Advies Ontwerp
Haagse Hogeschool

Amsterdam, augustus 1992
Van Dijk, Van Someren en Partners
Harm Jan Korthals Altes
m.m.v. H. Bruinink
M. v.d. Gugten
H. Stienstra

In juni 1992 is Van Dijk, Van Soomer en Partners door de Haagse Hogeschool om advies gevraagd inzake het bouwplan voor de nieuwbouw van de Haagse Hogeschool. Het bureau heeft het bouwplan doorgelicht op gevoeligheid voor overlast, criminaliteit en onveiligheid. Er zijn adviezen gegeven om het ontwerp aan te passen op gevoelige plekken. Die aanpassingen zijn inmiddels al voor een groot deel doorgevoerd in het plan.

Bijlage 1, blad 2: plattegrond maaiveld-verdieping

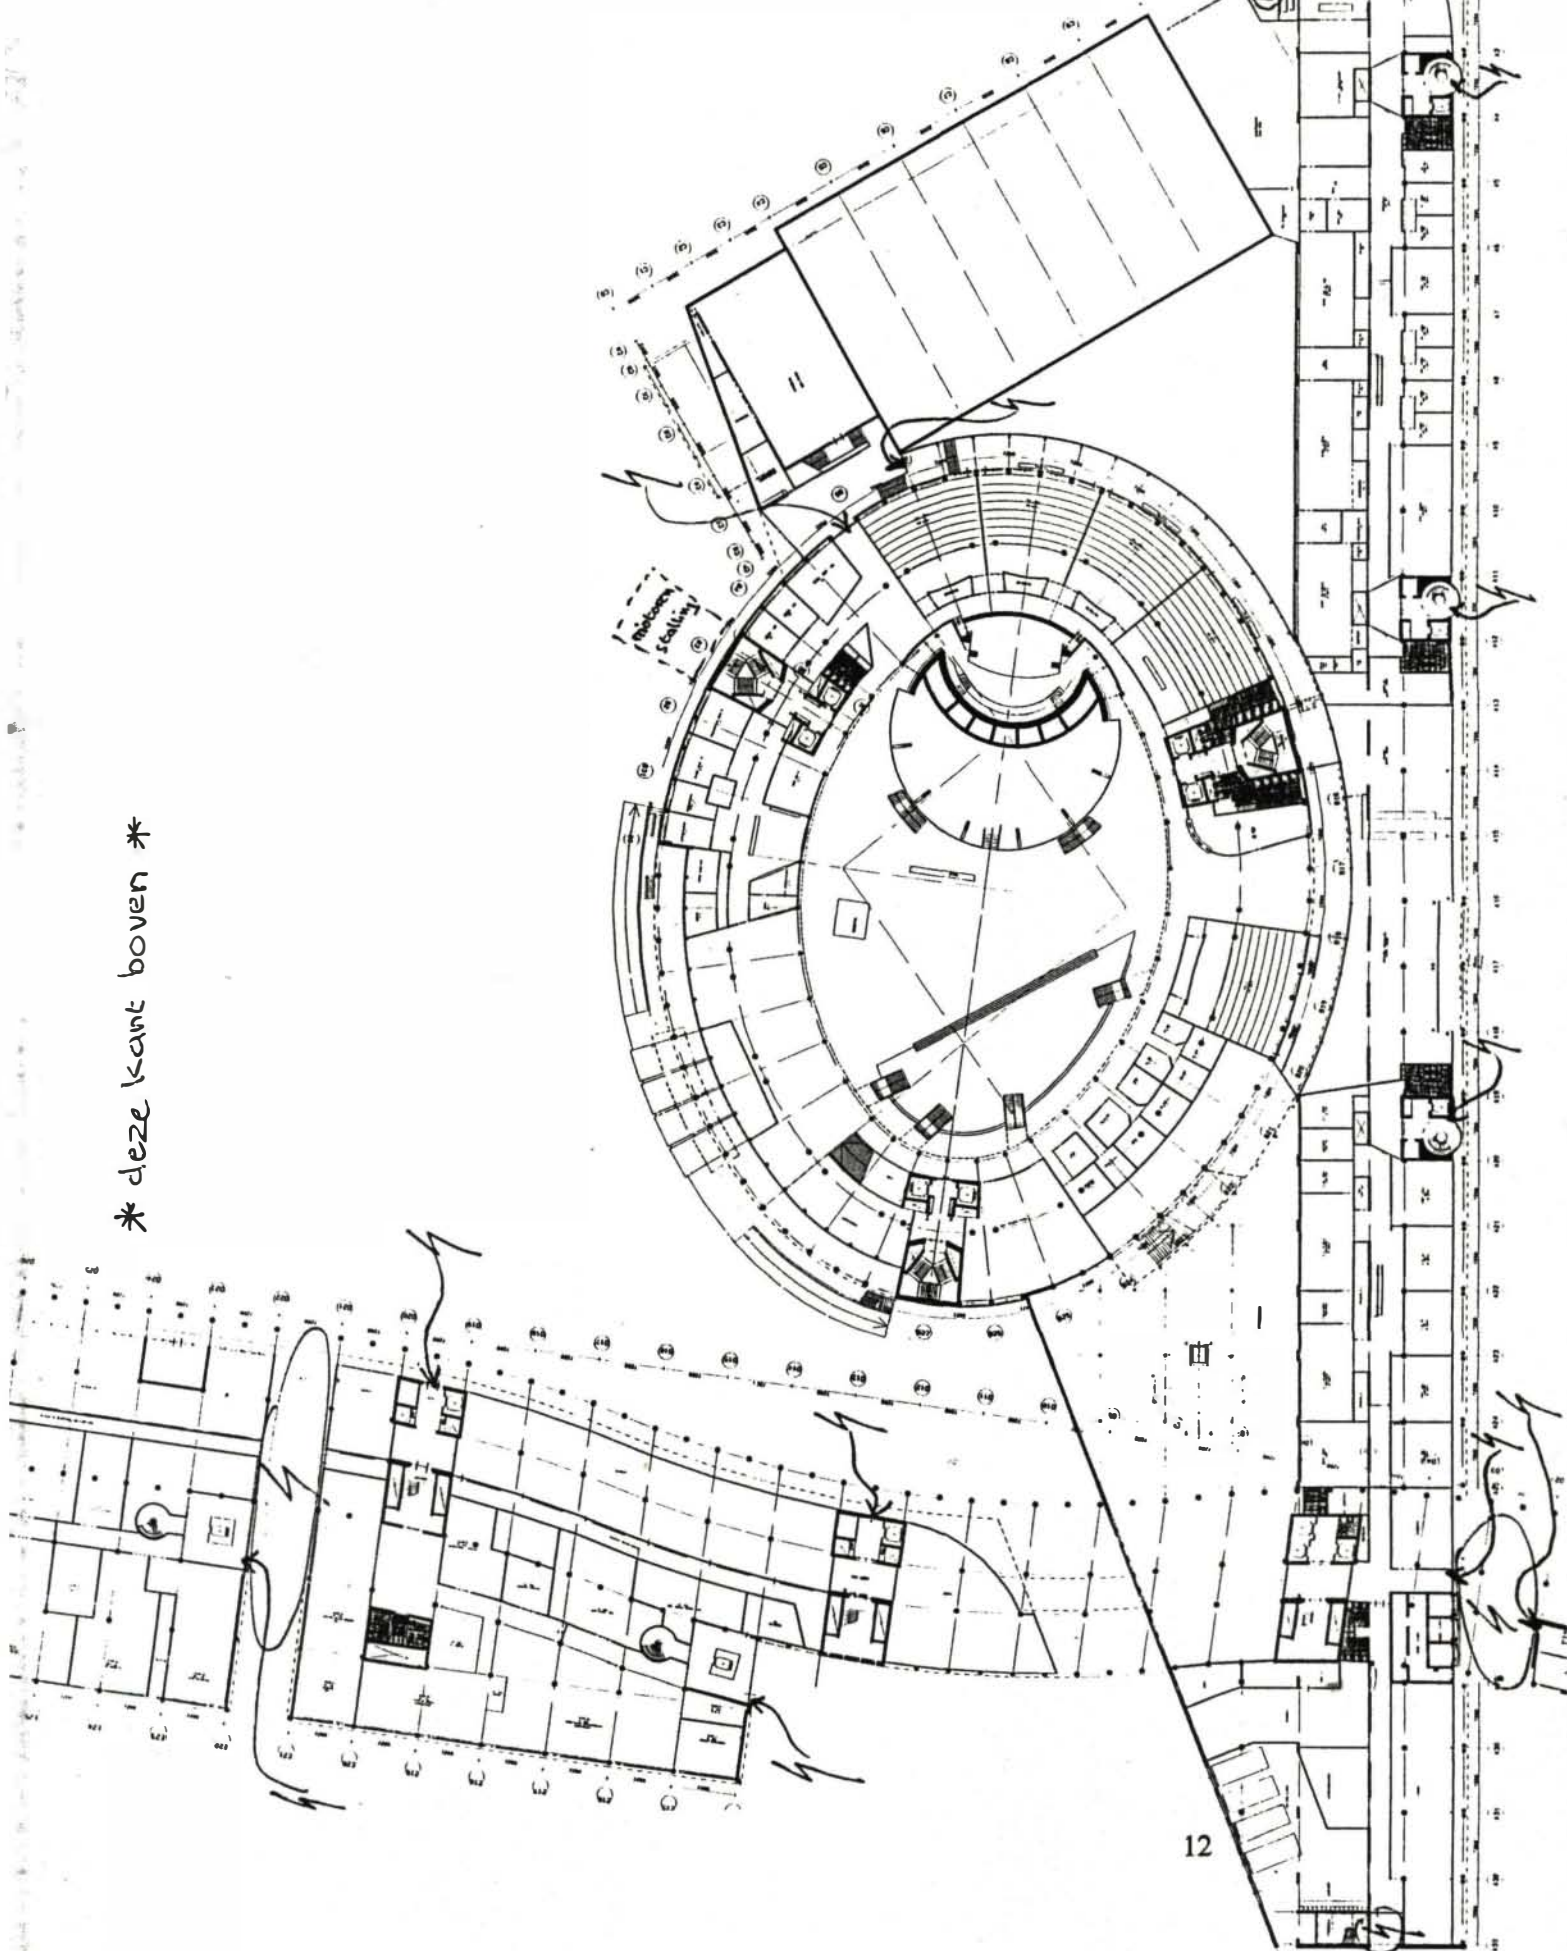
- **Transportgang achter de winkels:** dit is een donker, kaal en naargeestig gangetje dat in de praktijk waarschijnlijk maar sporadisch voor zijn doel (bevoorrading) gebruikt zal worden, maar wel het inbraakrisico van de winkels enorm verhoogt.

- **Passage tussen de "rugzakken":** dit vormt 's avonds voor goedwillend publiek een stille, nare (dus onveilige) doorgang, terwijl het voor kwaadwillend publiek een prima vluchtweg is en een ideale plek om graffiti aan te brengen, vernielingen te plegen of voor zwervers/verslaafden om zich op te houden. Wij geloven niet zozeer in het stedenbouwkundige belang ervan (verlengde kaderoute) omdat deze route op het Leegwaterplein "dood loopt" en zien evenmin een architectonische functie.

- **Ramen in sporthal:** wij verwachten dat ramen in de sporthal noch voor de sociale controle, noch voor het gebruik van de sporthal voordelen biedt en adviseren daarom af te zien van ramen.

Advies: schrap de transportgang en zorg dat de winkels via de pleinzijde bevoorraad kunnen worden.

Advies: schrap de passage. Gaat dit advies te ver, dan geldt het "second best" alternatief: maak de passage aan twee zijden afsluitbaar, waarbij de afsluiting in het vlak van de gevel ligt (zodat er geen nis ontstaat). In dat geval zou de (plaats van) de nooduitgang die nu op de passage uitkomt heroverwogen moeten worden. Als deze nooduitgang niet persé nodig is (de andere nooduitgang lijkt voldoende dichtbij), schrappen. Als hij persé nodig is, liefst verleggen naar een plek buiten de afsluiting.

Advies: De veiligheid op de route kan verhoogd worden door goede verlichting aan de gevel.

Bijlage 1, blad 3: plattegrond 1e verdieping

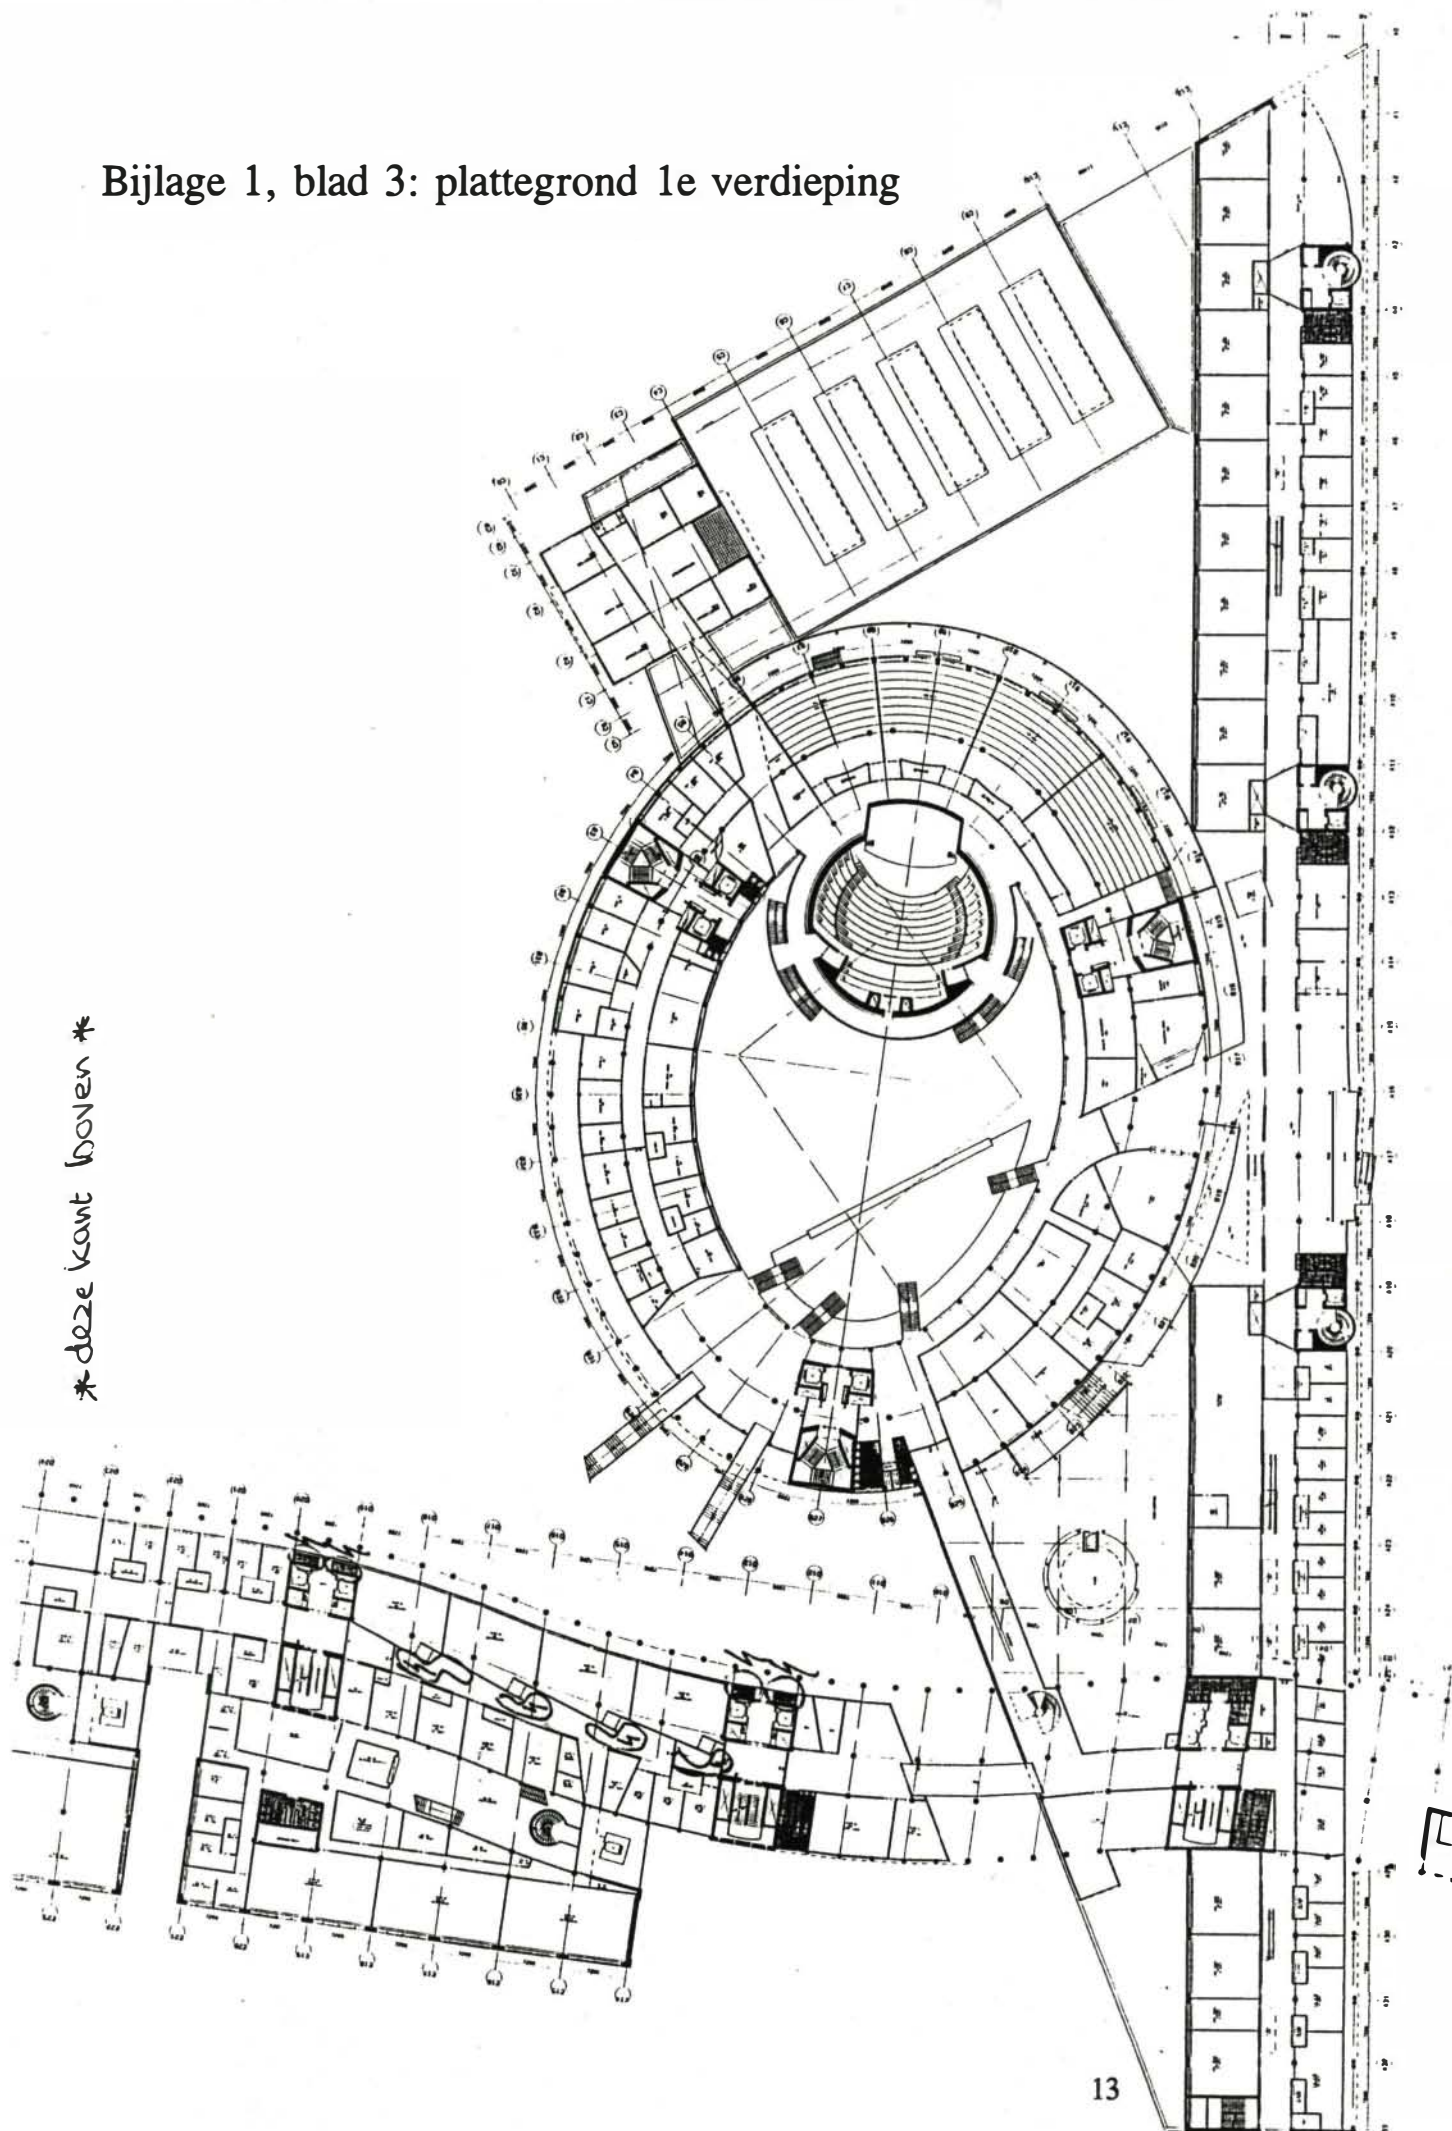
- **Routing op de eerste verdieping naar de Slinger:** de route van het Ovaal naar de Slinger via de 1e verdieping is onoverzichtelijk. De route vertoont diverse scherpe knikken, de gang is smal en door de zigzagwand van de collegezalen ontstaan dode hoeken. De routing naar de ruimten op de b.g. in de Slinger is zeer onduidelijk en lijkt via noodtrappenhuis te verlopen.

- **Routing van de hal naar de collegezalen in de kelder:** de route via de vide onder de aula (binnendoor) is de kortste en is daarom de aangewezen hoofd-route. In de beoordeelde plantekeningen is de route voor die functie te onduidelijk (diverse knikken) en te smal.

Advies: de wanden van de collegezaal vloeiender met de hartlijn van de Slinger mee laten lopen, zorgen dat overal een minimale gangbreedte van 3 meter overblijft en eventuele nissen t.p.v. entrees altijd minimaal 2 maal zo breed als diep maken. De doorgang naar de ruimten op de b.g. niet (uitsluitend) via noodtrappenhuis(-achtig) stijgpunt, maar bijv. via een steektrap laten verlopen die in het zicht ligt van de hoofdgang.

Advies: behandel de route binnendoor als hoofdroute (gestrekte zichtlijnen, doel zo vroeg mogelijk in zicht, brede doorgangen en trappen) en behandel de route buitenom duidelijk als nevenroute (voor laatkomers, voor vluchtdoeleinden en als recreatieve route (zicht op Japanse tuin na afloop van colleges)).
